工程指示 / 要求簡箋(E.I.)

工程指示編號：EI / 1210 / 19

工程名稱：觀塘裕民坊

工程項目：Glass Cladding T2M 改百葉下梗玻璃(樣板層)

名称	玻璃加工图	制图	JH	2019.3.19	修改	
材料	8 mm THK. TEMPERED BLUE TINTED GLASS	复核	DL	2019.3.20	日期	
颜色		批准			图号	G5-G5-G5

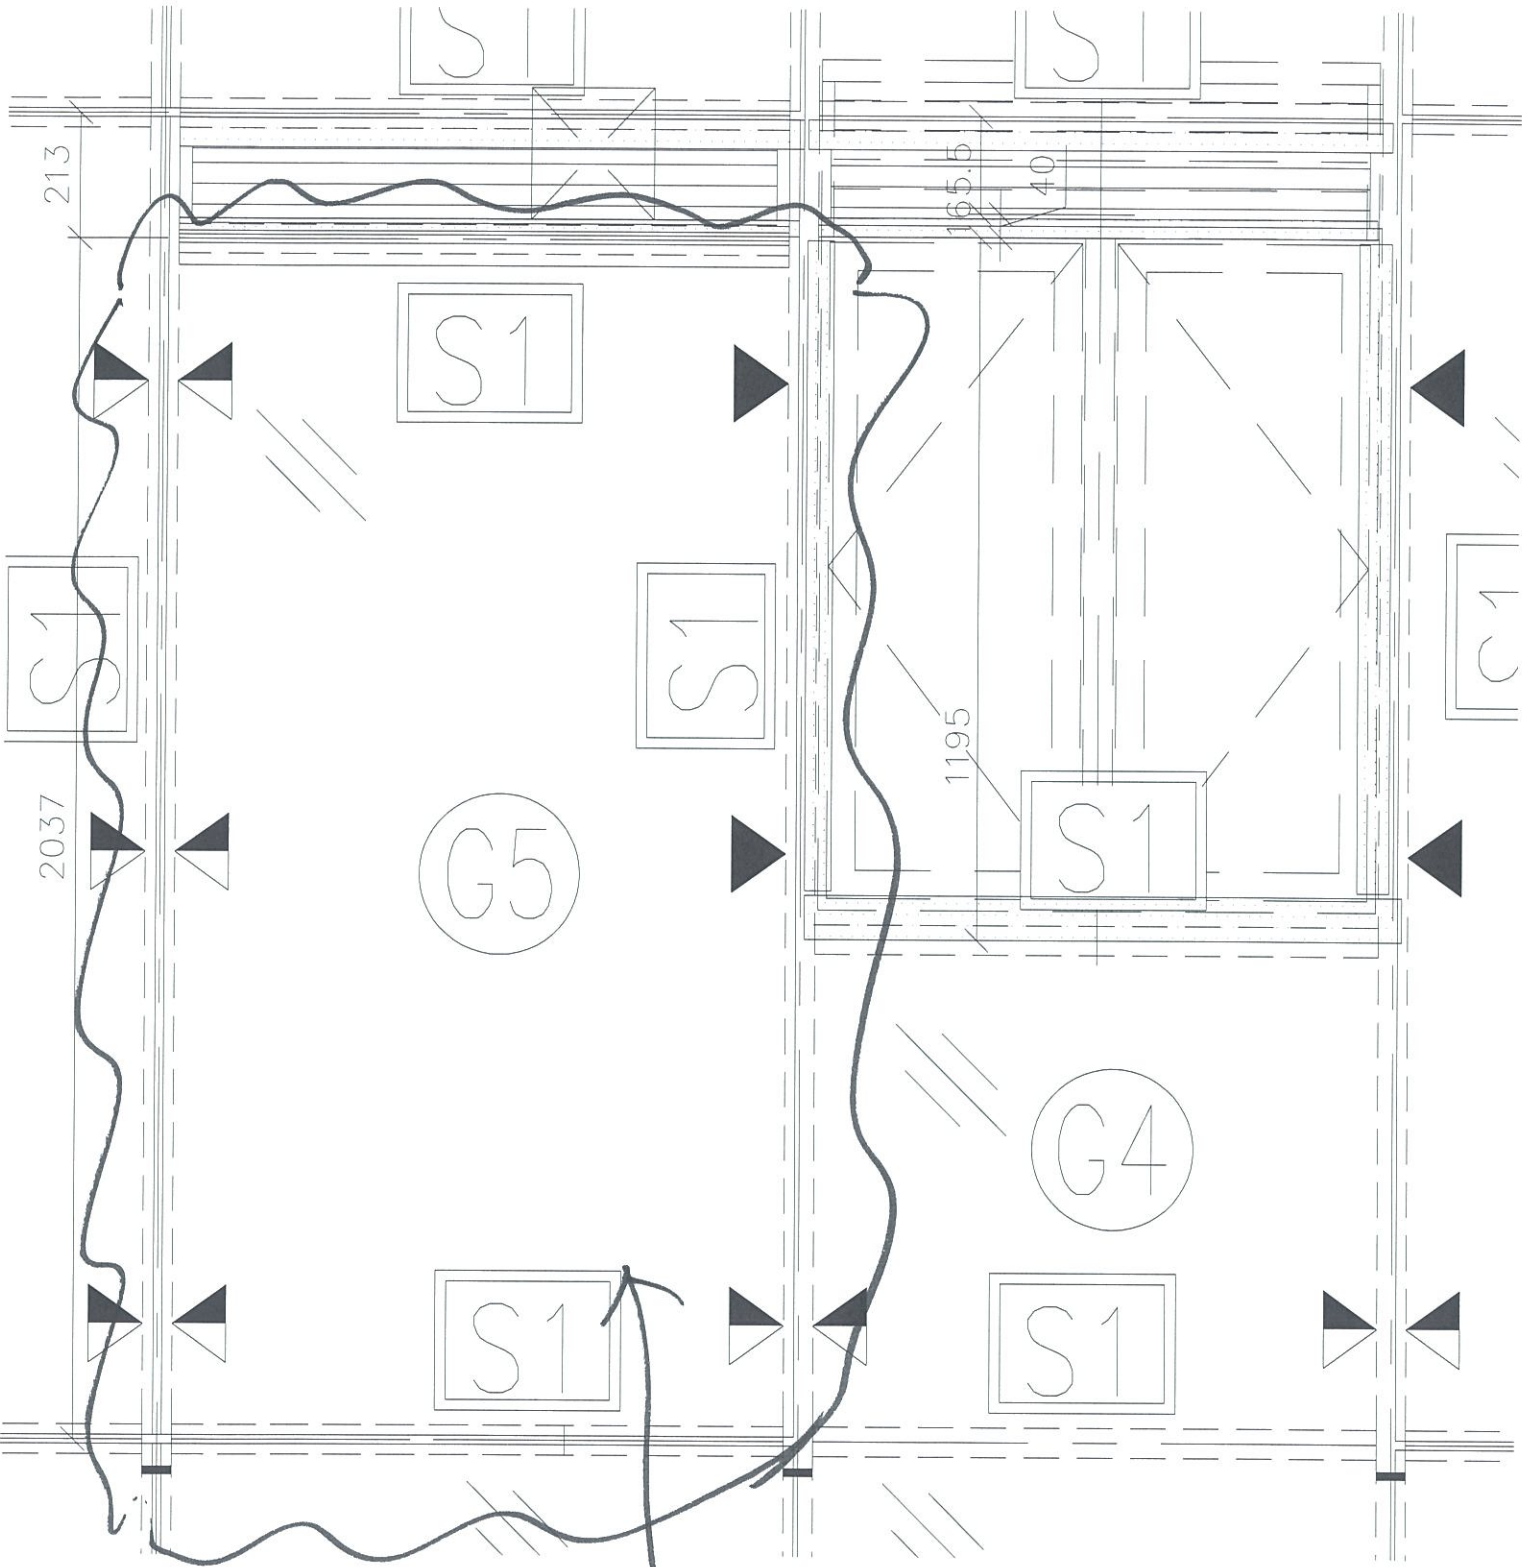
按開會後要求，T2M 百葉修改，玻璃高度需修改

現訂一件供 8F 做樣板 (送廠)

不用熱浸

優先生產及出貨

I have whatsapp PM's decision to Jason yesterday around 6pm as I cant find any of you at site.  
For T2M, go ahead with the changes to the kitchen and bathroom louver. Also for the bathroom, bring up the cladding to hide the fix light.

No change to T1E bathroom window and louver.
